Bebauungsplan: **Nr. 34-2 "Bachhöllerweg 2. Änderung"**
Frühzeitige Beteiligung der Behörden nach § 4 (1) BauGB

Bebauungsplan Nr. 34/2 „Bachhöllerweg – 2. Änderung“ Beteiligung nach § 4 (1) BauGB

Stellungnahme gem. § 4 (1) Baugesetzbuch (BauGB)

Bebauungsplanvorentwurf Nr. 34/2 "Bachhöllerweg - 2. Änderung", ST Erbach

Anlage 1:
Ausschnitt aus dem genehmigten Wege- und Gewässerplan nach § 41 FlurbG

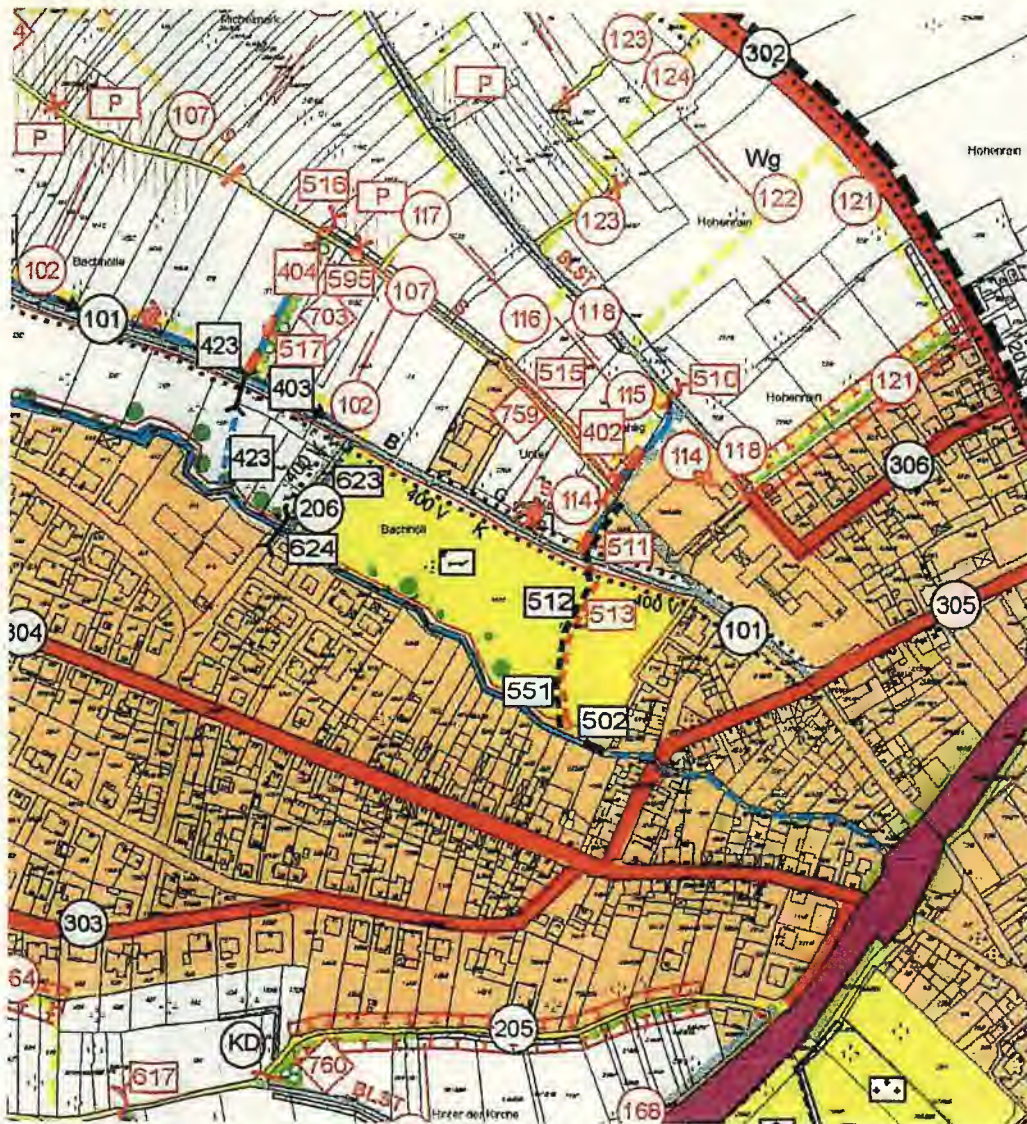
Für den angegebenen Bereich besteht ein genehmigter Wege- und Gewässerplan nach § 41 FlurbG. Wie in der Karte der Anlage 1 zu erkennen, war die Maßnahme mit der Nummer 513, ein Neubau der Rohrleitung, geplant. Die Maßnahme wurde nicht umgesetzt, da die vorhandene Rohrleitung mit der Nummer 512 den Anforderungen entsprach. Somit ist zu beachten, dass die vorhandene Rohrleitung nicht beschädigt oder entfernt wird, damit eine Entwässerung des nördlichen Gebiets erfolgen kann.

Der aktuelle Wege- und Gewässerplan wird zurzeit überarbeitet und zur Genehmigung vorbereitet. Der Neubau der Rohrleitung mit der Nummer 513 wird dort entfallen. Der geplante Bebauungsplan wird nachrichtlich in unsere Planung mit einfließen.
